泊発電所 3 号炉
設置許可基準規則への適合状況について
第 6 条
外部からの衝撃による損傷の防止（その他外部事象）
（審査会合における指摘事項回答）

令和 5 年 4 月 27 日
北海道電力株式会社

1. 審査会合指摘事項に対する回答

【指摘事項（2023年3月30日 第1130回審査会合）】

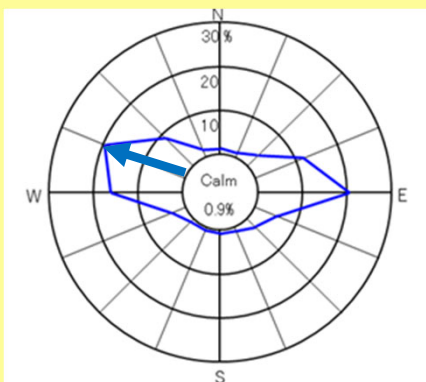
寿都特別地域気象観測所の移転前の記録については、地形的な要因により局地的な強風の影響を受けやすい場所に設置されていた時の記録であることから、設計基準の設定に当たっては、現在の観測所での記録を採用するとしている。そのため、移転前の記録を除くことの妥当性について説明すること。妥当性の説明に当たっては、近隣の観測所での観測記録と泊発電所での観測記録との風向等の類似性も考慮して説明すること。

- 移転前の寿都特別地域気象観測所は地形的要因による局地的強風（寿都だし）の影響を受けやすい沿岸部に位置していたこともあり、移転前の寿都特別地域気象観測所における最大風速（49.8m/s）と移転後の最大風速（20.3m/s）を比較すると、移転前の最大風速は突出して大きい。
- 一方、移転前の寿都特別地域気象観測所における風向と泊発電所の風向を比較すると、類似の傾向は見られない。
 - 寿都特別地域気象観測所は南南東の強風が多いのに対して、泊発電所は西寄りの風がほとんどである。

順位	1	2	3
寿都（移転前）	風向・風速	49.8 （南南東）	42.0（南南東）	40.5（北）
寿都（移転後）	風向・風速	20.3 （北）	20.2（南南東）	19.4（北）
泊発電所（C点）	風向・風速	31.7 （西）	29.9（西）	29.5（西北西）

- 以上のことから、泊発電所における設計基準風速の設定に当たって、移転前の寿都特別地域気象観測所の記録は参照に適さず、これを除くことは妥当と判断した。
